廃棄物埋設施設における
許可基準規則への適合性について

第十五条 通信連絡設備等

(1号、2号及び3号廃棄物埋設施設)

本資料に関連するコメントと反映箇所

第 1 図 廃棄物埋設地及び点検管における安全避難通路 (例)

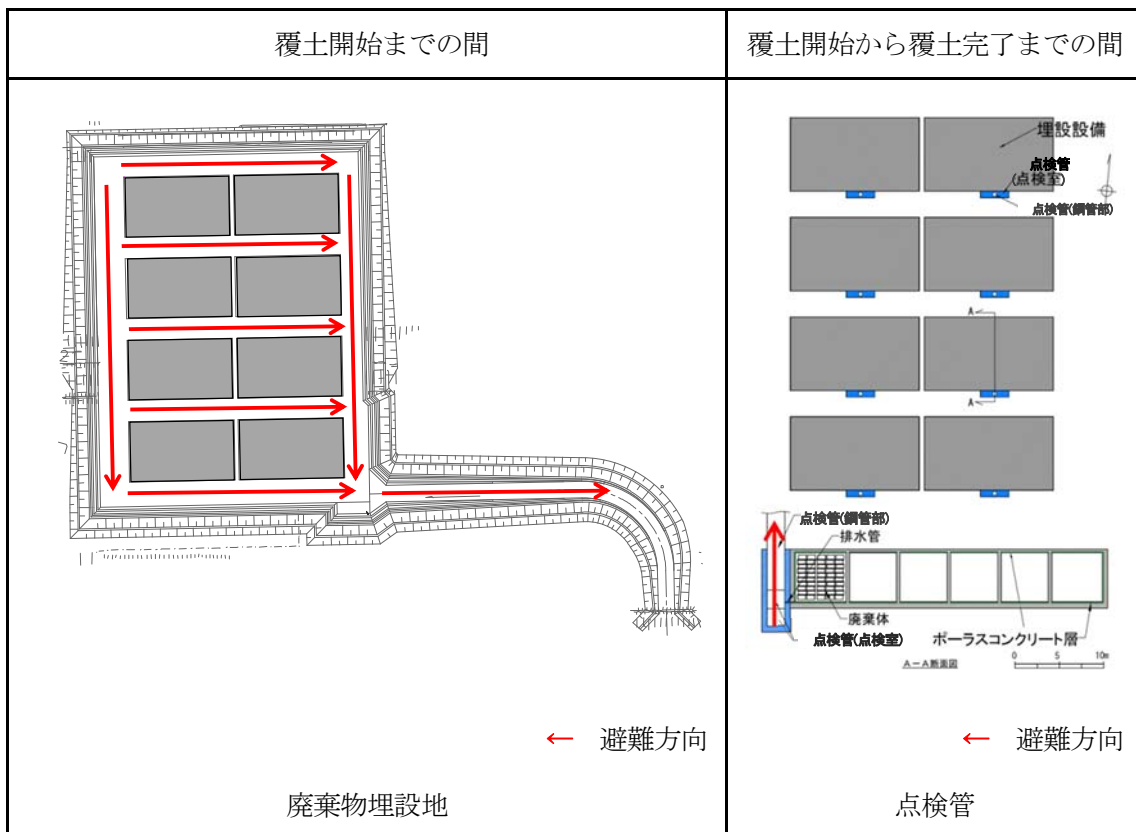
コメント	反映箇所
1	P3の標識の記載について、「見やすい箇所に、認識ができる状態を維持できる避難方向を明示した標識」とあるが、規則要求「単純、明確かつ永続的な標識」、特に「永続的な」の適合性が判断できる記載に見直すこと。	・本文「4. (2)(i)廃棄物埋設地における安全避難通路」
2	P3「廃棄物埋設地に災害時に速やかに使用可能な範囲へ可搬型照明を配備する」とあるが、常時はどこに配置するのか記載すること。	・本文「4. (2)(i)廃棄物埋設地における安全避難通路」
3	これらの通信連絡設備等も1,2,3号埋設設備で共用であればその説明を追記すること。	・本文「3. 許可基準規則への適合性のための設計方針」

廃棄物埋設地には、災害時において、人の安全な退避のため、廃棄物埋設地内の道路を安全避難通路として設ける設計とする。安全避難通路には、避難誘導を確実にを行うために周辺から見やすい箇所に、**覆土開始までの間永続的に認識ができる状態を維持できるの避難方向**を明示した標識を設ける。また、安全避難通路は十分な幅が確保でき、避難に際して緊急を要する事態は想定されないため、**廃棄物埋設地に災害時に速やかに使用可能な埋設クレール場所へ可搬型照明を配備する。** 廃棄物埋設地における安全避難通路について第 1 図に示す。

安全避難通路には、非常用照明及び**避難誘導を確実にを行うために周辺から見やすい箇所に、覆土開始から覆土完了までの間永続的に認識ができる状態の避難方向**を明示した標識を設ける。点検管における安全避難通路について第 1 図に示す。
